DODATEK č. 2

č. objednatele: CES 2020/0953

„Odlehčovací služba, Honkova ul., Hradec Králové“

Změnové listy ZL 2, ZL 3, ZL 4, ZL 5 vč. položkových rozpočtů

FOTODOKUMENTACE PRO ZL č. 2 – Změna řešení čerpacích a výtahových šachet v úrovni 1PP, výskyt spodní vody

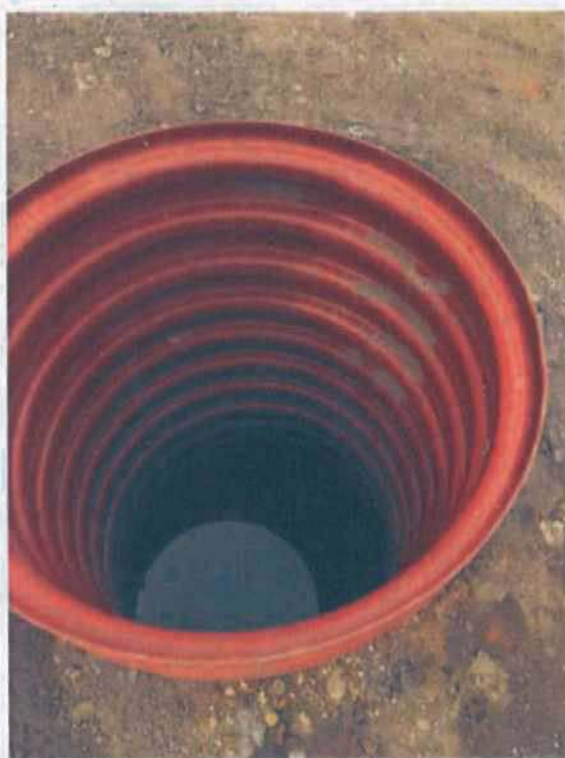
Objednatel:  HRADEC KRÁLOVÉ		Statutární město Hradec Králové Československé armády 408 502 00 Hradec Králové	
Projekt: ODLEHČOVACÍ SLUŽBA, HONKOVA ULICE, HRADEC KRÁLOVÉ			
Zhotovitel: 		STRABAG a.s. Kačírkova 962/4 169 00 Praha 6	
Datum: 09.12.2020		Číslo: 02	
Popis: Změna řešení čerpacích a výtahových šachet v úrovni 1PP, výskyt spodní vody Uvedené konstrukce se nachází v úrovni spáry základové desky v 1PP tj. -3,85		Schváleno:	
Původní řešení: Snížené části tj. čerpací jímky a dojezdy výtahových šachet byly navrženy jako monolitické konstrukce. Byly do nich osazeny ocelové kesony a které byly napojeny hydroizolací. Uvedené řešení nelze provést pod hladinou spodní vody, které se oproti předpokladům objevila. HPV byly ustáleny v úrovni - 4,7. Výskyt spodní vody PD nepředpokládala.			
Varianta řešení: Čerpací jímky 1 a výtahové šachty byly provedeny jako monolitické na celé izolované asfaltovým hydroizolačním pásem 2x 4mm. pro možnost provedení uvedeného bylo použito kompletní obezdění stěnů ze ztraceného bednění pro možnost provedení hydroizolace. Čerpací jímka ČS1 byla provedena jako monolitická jímka. Vybetonovaná do pod hladinu spodní vody osazené, hydroizolované prefabrikované jímky. Po dobu provádění osazení pref. jímky bylo prováděno čerpání spodní vody.

Osazení prefabrikované jímky pod hladinu spodní vody pro budoucí ČS1

Provedení podkladních betonů, jámek pro čerpací šachty, dojezdů výtahů. Provedení celoplošné hydroizolace (2 x asfaltový pás) pod základovou deskou.

FOTODOKUMENTACE PRO ZL č. 5 – Provedení základových pasů dle požadavku statika a geologa

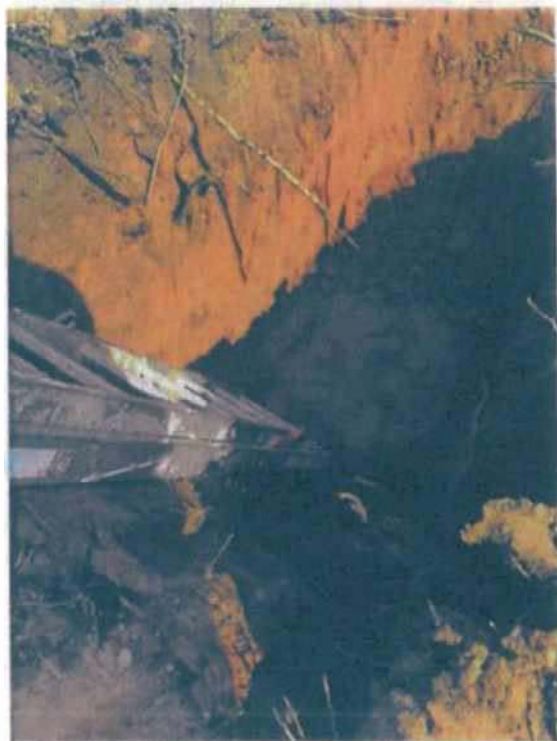
Objednatel:  HRADEC KRÁLOVÉ		Statutární město Hradec Králové Československé armády 403 502 00 Hradec Králové	
Projekt: ODLEHČOVACÍ SLUŽBA, HONKOVA ULICE, HRADEC KRÁLOVÉ			
Zhotovitel: 		STRABAG a.s. Kačírkova 882/4 158 00 Praha 5	
Datum: 14.12.2020		Číslo: 05	
Popis: Provedení základových pasů v rozsahu dle požadavku statika a geologa. Jedná se o řešení základových pasů na kterých jsou založena napodsklepaná jižní a severní křídla budovy.		Schwáleno:	
Původní řešení: V tendrové dokumentaci jsou navrženy základové pasy, s požadavkem, že základovou spáru musí zkontrolovat statik a geolog. Statik a geolog určí únosnou základovou spáru a její úroveň a posoudí její vhodnost pro provedení základových pasů.			
Varianta řešení: Proběhlo posouzení zeminy a v zpracované dělené dokumentaci navržen způsob založení obou křídel budovy. Základní podmínkou je zakládat na únosné vrstvě tzn. štěrkoštěpek viz. zápisy geologa a statika v SD. V průběhu realizace byla hloubka základové spáry kontrolována a měřena. Tam kde došlo k překopání rýhy pro základové pasy oproti předpokladům je navrženo jejich zalití prostým betonem. Tato nadspotřeba je doložena ve SD a kontrolována dle DL - nadspotřeba je pro Jižní křídlo 76,4m ³ a pro severní křídlo 68,15m ³ . O uvedené množství také narostou zemní práce, manipulace s výkopkem, jeho odvoz a likvidace. Výkopek byl byl značčen když provedenou likvidací původních staveb a jeho likvidace si tedy také vyžádala zvýšené náklady. A odvoz a likvidaci na vhodné skládce.

4.9.2020 Výkop základů křídlo JIH (znečištění zbytky odpadů – komunál)

3.11.2020 výkop základů křídlo SEVER (výkop zbytků starých základových konstrukcí)

(Navíc oproti tendrové PD 105cm v tomto místě)

(Navíc oproti tendrové PD v tomto místě 71cm)

(Navíc oproti tendrové PD 120cm v tomto místě)

(Navíc oproti tendrové PD 105cm v tomto místě)

(Navíc oproti tendrové PD 85cm v tomto místě)

SEVERNÍ KRÍDLLO			
Rozsah	Podklad	BKN	Výsledek
147,00	78,85	68,15

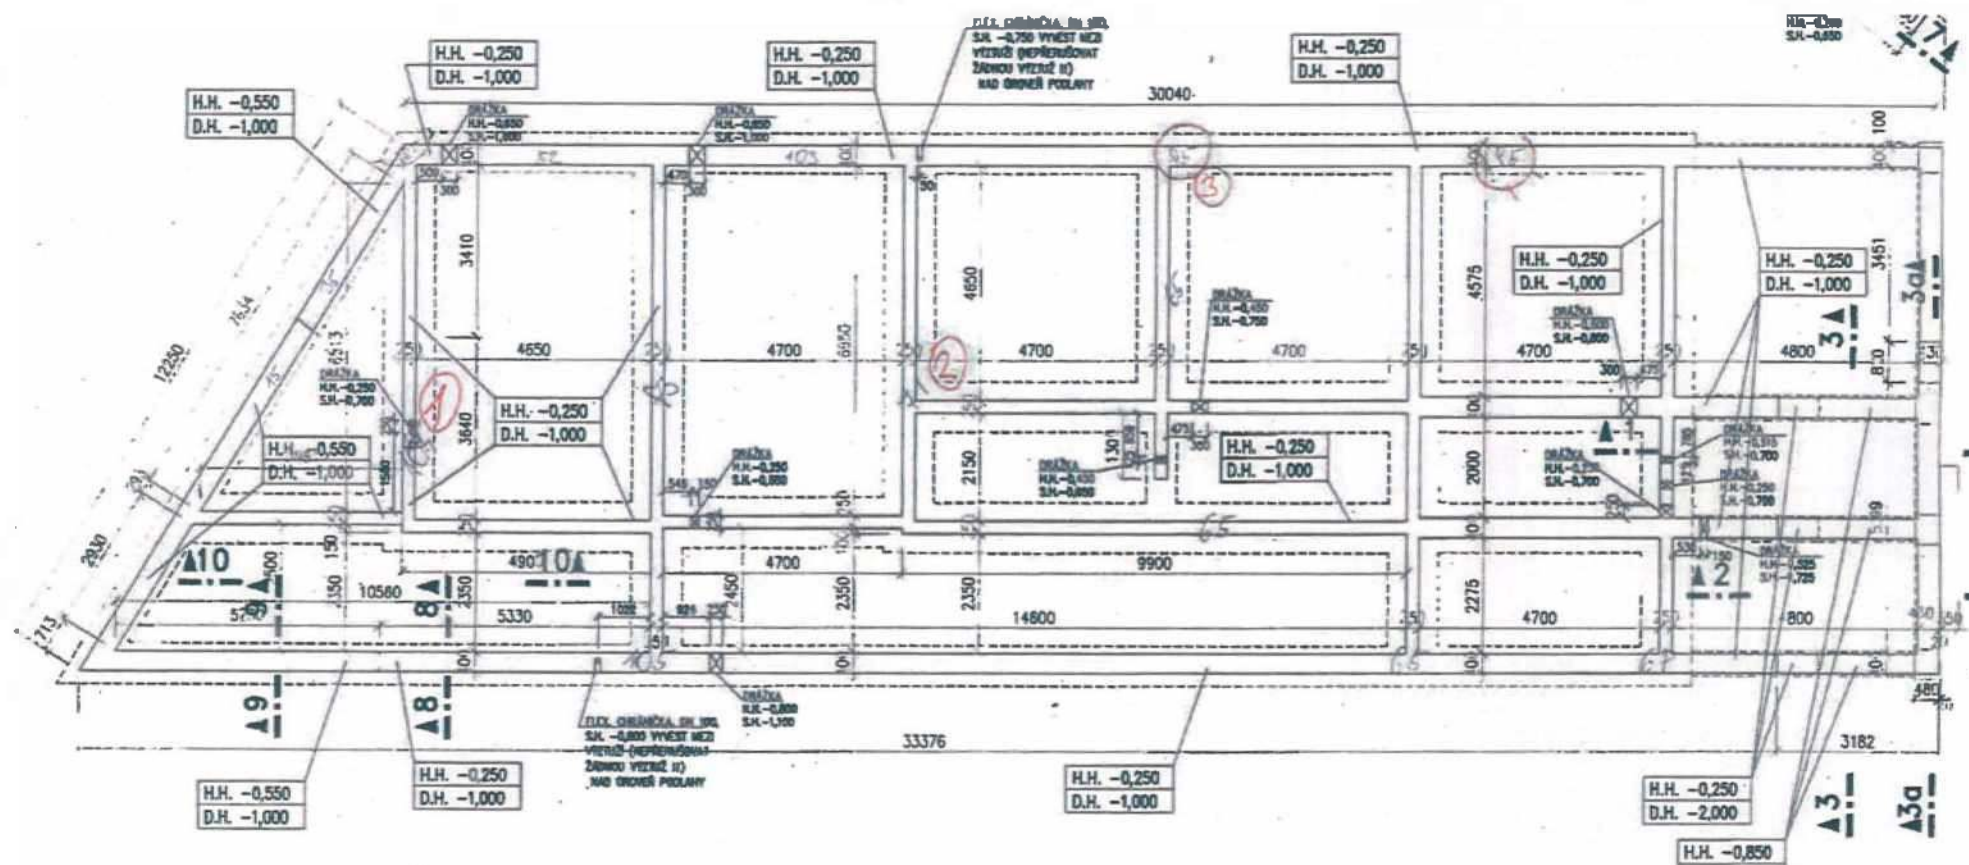
Podkladní beton die Tendrové PD BKN			
Délka	Šířka	Výška	celkem
70,863	1	0,35	24,80205
26,49	0,8	0,35	7,4172
1,1	0,7	0,35	0,2695
1,87	1	0,9	1,683
0,935	0,8	0,9	0,6732
1,05	1	1,6	1,68
3,285	0,8	1,8	4,7016
5,55	1	2,3	12,765
3,6	1,2	2,3	9,936
1,34	1	3,2	4,288
1,35	0,8	3	3,24
2,465	1	3	7,395
Celkem			
78,85

Podkladní beton provedené doloženo DL			
Délka	Šířka	Výška	celkem
147,00			
Celkem			
147,00
